**INFORME DE REVISIÓN ESTRUCTURAL DEL
EDIFICIO MODULO 7 BAÑOS DEL PROYECTO
INSTITUCION EDUCATIVA JOSE EUSTASIO RIVERA
SEDE CIUDAD JARDIN NEIVA, HUILA.**

INFORME DE REVISIÓN ESTRUCTURAL DEL EDIFICIO MODULO 7 BAÑOS DEL PROYECTO INSTITUCION EDUCATIVA JOSE EUSTASIO RIVERA SEDE CIUDAD JARDIN NEIVA, HUILA.

Proyecto:	Módulo 7 baños Institución educativa José Eustasio Rivera sede Ciudad Jardín
Ubicación:	Municipio de Neiva, del Departamento del Huila
Dirección:	Carrera 34a # 13 – 80
Diseño Estructural:	Ing. JUAN CAMILO ROJAS RIVERA. M.P. N° 25202-177665
Estudio de Suelos:	SUCOAS LTDA, Firmado por el Ing, Javier Conde Gutierrez.
Revisor Estructural:	Ing. FABIAN CAMILO FALLA NARANJO M.P. N° 0202-326892 TLM

1.2.1. Espectro elástico de aceleraciones

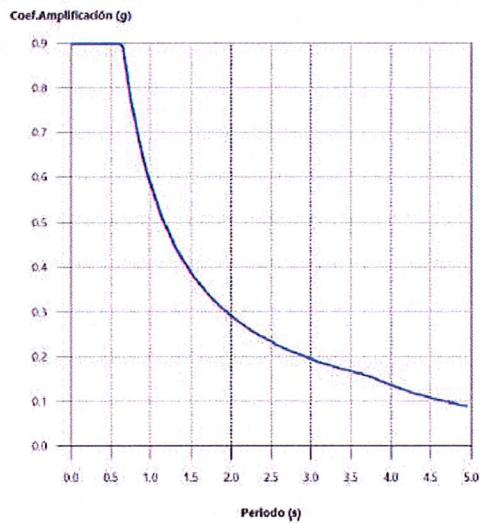
El espectro contemplado en el diseño corresponde a los parámetros sísmicos determinados para el proyecto en particular cumpliendo con las disposiciones de la NSR-10

El valor máximo de las ordenadas espectrales es 0.898 g.

Tomado de la memoria de cálculo "Espectro de diseño de aceleración"

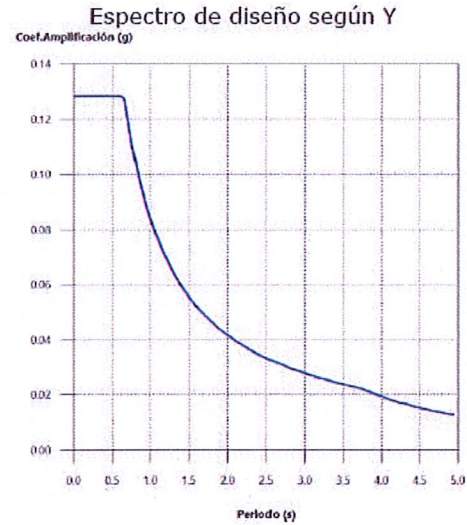
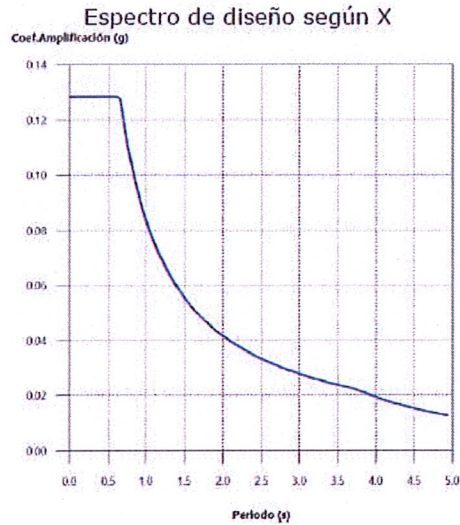
NSR-10 (A.3.7)
